Objet : BRUXELLES. Rue du Finistère, 1-3 : Taverne L'Espérance.

Demande de permis unique portant sur la restauration des façades classées, la régularisation des travaux antérieurs ayant pour objet la rénovation des façades en intérieur d'îlot. ■ **Avis conforme de la CRMS**

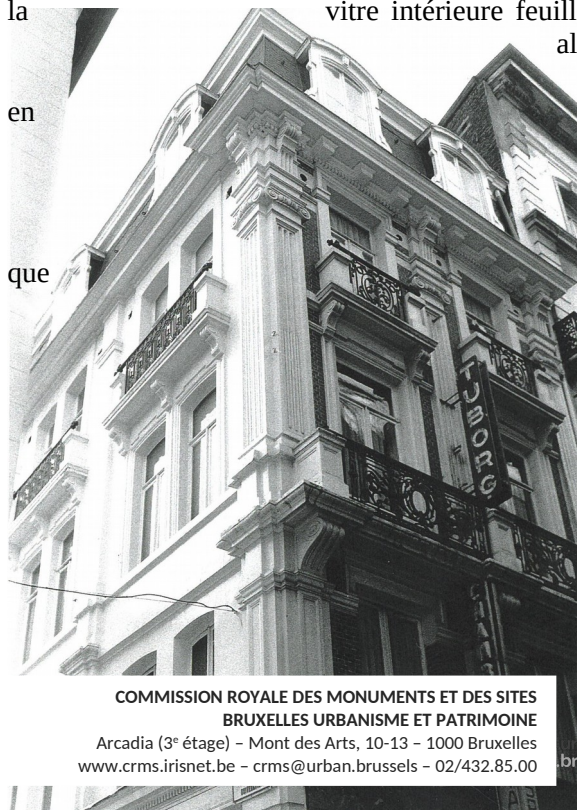
Les façades arrières ont fait l'objet de travaux réalisés sans autorisation préalable :

- Le remplacement de deux châssis défectueux,
- L'amélioration de l'étanchéité de la toiture de l'annexe,
- L'entretien des façades et de l'annexe arrière de l'hôtel.

La CRMS note que ces façades arrières et toitures plates ne présentent pas de qualités patrimoniales particulières, l'intérêt du bien étant le remarquable café au rez-de-chaussée et les façades à rue. Les interventions qui ont été effectuées demeurent sans réel impact.

La CRMS se prononce favorablement à la régularisation de ces interventions.
